KM.7121.4.168.2024.XIV

NOTATKA SŁUŻBOWA

spisana w związku z pismem Dyrektora Zakładu Gospodarki Komunalnej w Damnicy (ZGK5031.38.2024) w sprawie montażu lustra drogowego w ciągu drogi powiatowej nr 1139G w miejscowości Damno, w obrębie połączenia z drogą zlokalizowaną na działce nr 229, obr. Damno.

widok: kierunek Damnica (prawa strona)

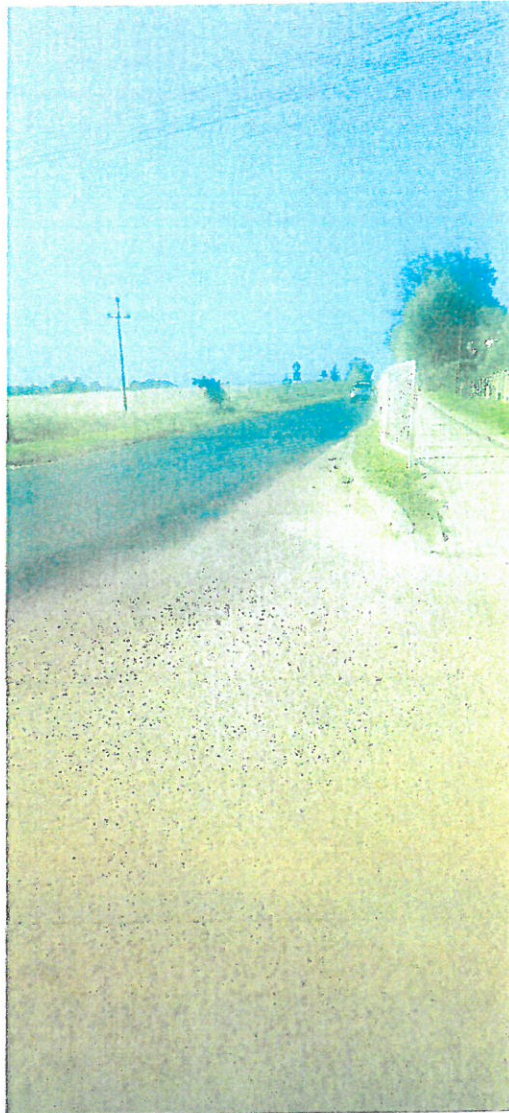
Zgodnie ze stałą organizacją ruchu droga zlokalizowana na działce nr 229, obr. Damno, jest drogą podporządkowaną względem drogi powiatowej nr 1139G, o czym stanowią znaki D-1 i A-7. Podczas przeprowadzonego objazdu stwierdzono, że kierujący pojazdem wyjeżdżając z drogi podporządkowanej na drogę powiatową ma ograniczoną widoczność po swojej prawej stronie, co spowodowane jest przez bariery umieszczone wzdłuż chodnika, przebiegającego wzdłuż drogi powiatowej nr 1139G. Powyższe utrudnia możliwość dokonania oceny bezpieczeństwa wjazdu na skrzyżowanie i kontynuowania jazdy na wprost (kierunek do Główczyce). W trakcie wizji w terenie stwierdzono jednak, że istnieje możliwość ustawienia pojazdu, umożliwiającego obserwację drogi po uprzednim zatrzymaniu pojazdu. W związku z powyższym nie stwierdzono przesłanek uzasadniających montaż lustra drogowego w omawianej lokalizacji. Dlatego też wniosek został rozpatrzony negatywnie.
